**PREFEITURA DO MUNICÍPIO DE MONTE NEGRO
SEC. MUN. DE GESTÃO EM SAÚDE PÚBLICA E
SANEAMENTO BÁSICO-SEMUSA.**

Fiscalização de obra - Por membros do Conselho Municipal de Saúde

Objeto: vistoria IN LOCO da reforma da Unidade Básica de Saúde da Vila Massangana, através da proposta de convênio 11957.400001/20-002

Figura 01: sem telhas

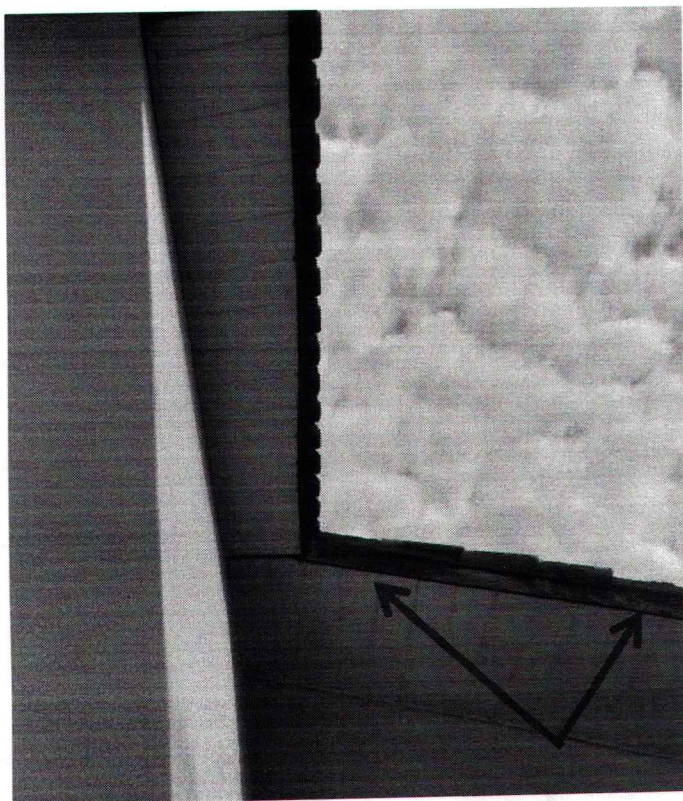
Ao realizar a vistoria constatamos que o foro da area externa ao prédio encontra-se sem as devidas manutenções oque deveria estar em concordância com os itens 7.1, 7.2 e 7.3 da PLANILHA ORÇAMENTÁRIA - 1º ADITIVO, documento este que consta no processo 696-2/2021 com folha sob o numero 528, tendo em vista que é um dos requisitos a ser cumprido conforme a reforma pactuado no processo nº 696-2/2021.

Conforme mostrado na **Figura 01** o forro esta sem telhas sobre a estrutura em madeira que serviria para prevenir a infiltração de agua devidos as chuvas, além de como mostrado na **Figura 02** o forro em PVC esta caindo.

Figura 03: Forro da area externa - area dos fundos

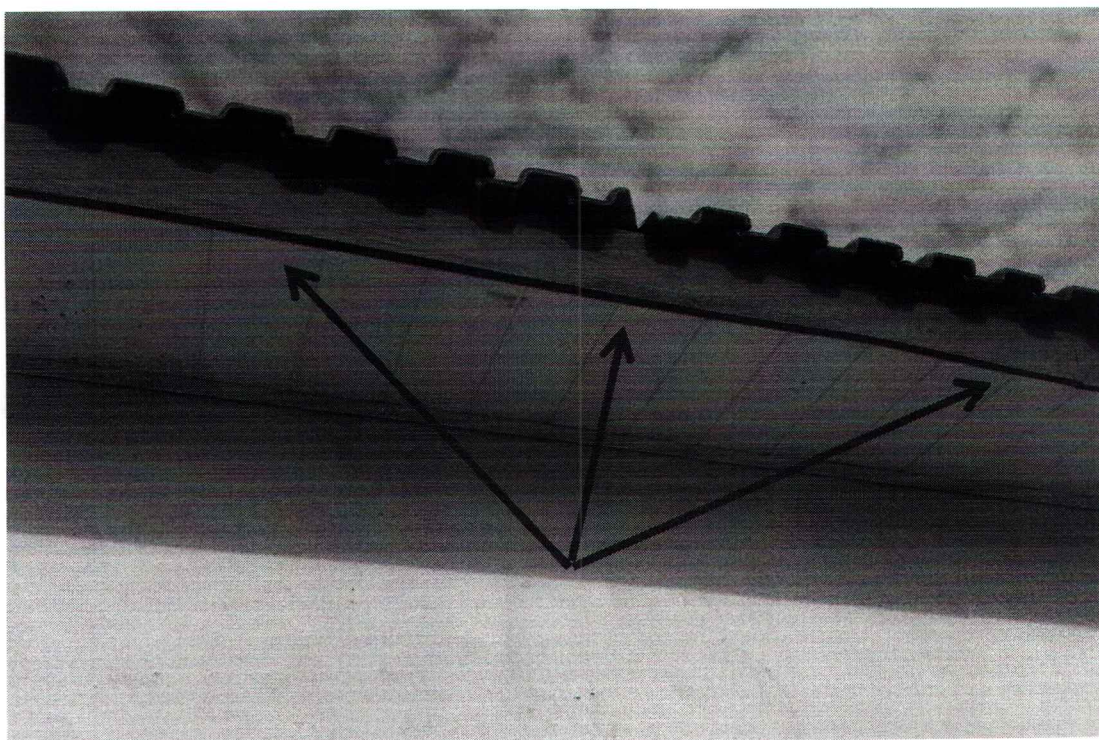
Ao inspecionar a lateral do prédio conclui-se que não foi instalada a proteção logo abaixo das telhas (**figura 03**), proteção esta que evitaria a entrada de pássaros, morcegos, dentre outros animais de pequeno porte que por ventura podem entrar nesta brechas em busca de abrigo, algo que poderá ocasionar sujeira e possível exposição a doenças. A seguir a **Figura 04** mostra a proteção instalada apenas em um dos lados do prédio.
